EXTENSION DE LA ZONE D'ACTIVITES DE PLAN CUMIN sur la commune de PORTE DE SAVOIE (LES MARCHES)

PROCÉDURE DE CREATION DE ZAC

BILAN

BILAN DE MISE A DISPOSITION DANS LE CADRE DE LA CREATION D'UNE ZONE D'AMENAGEMENT CONCERTEE

-  **Foncier à maîtriser : 23,5 Ha env**
-  **Foncier agricole objet de la demande**

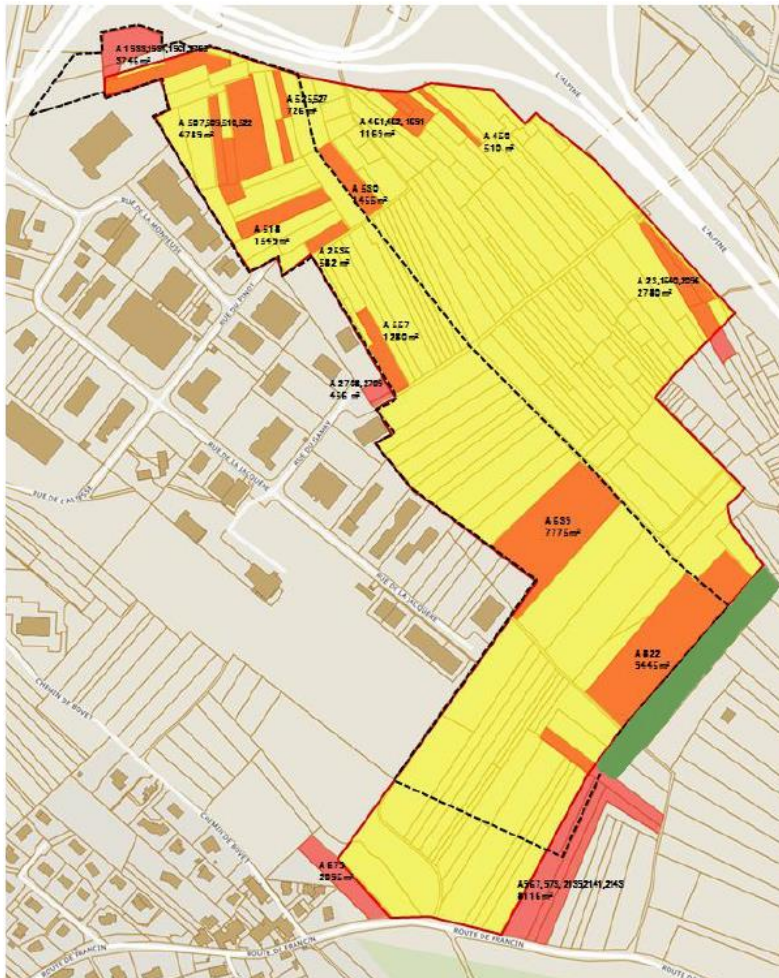
Exploitant agricole sur les terrains – cible de l'extension du parc d'activités, il est en contact avec l'EPFL de la Savoie dans le cadre de la mission foncière qui lui a été confiée par la Communauté de communes. Prévenu par celui-ci du périmètre d'acquisition défini dans les études préalables et ayant amené aux premières acquisitions, il s'étonne de découvrir qu'une sur largeur de terrain est désormais fixée à l'Est / Nord-Est de l'extension en limite des terrains agricoles, prélevant environ 7000m² supplémentaires sur son exploitation. En effet, le projet de périmètre a légèrement évolué à cet endroit afin de créer une frange végétale de transition entre les futurs lots constructibles et la zone agricole. Il demande de justifier ces prélèvements et appelle à préserver les surfaces agricoles.

Le conseil communautaire devra donc se prononcer sur l'intérêt de maintenir le périmètre de ZAC tel qu'arrêté par délibération du 13 février 2020.

Il apparaît que le bureau d'étude a étendu le périmètre pour le dossier de création de ZAC dans un souci d'amélioration d'intégration paysagère et de préservation du grand paysage dont la collectivité-aménageur doit tenir compte dans les impacts engendrés par le projet. Il est donc proposé au conseil communautaire de conserver le périmètre de ZAC comprenant l'ensemble de cette frange végétalisée Est / Nord-Est située à l'arrière des futurs lots (bande verte et rouge sur plan foncier) et de mettre en cohérence les surfaces à acquérir avec le périmètre de ZAC.
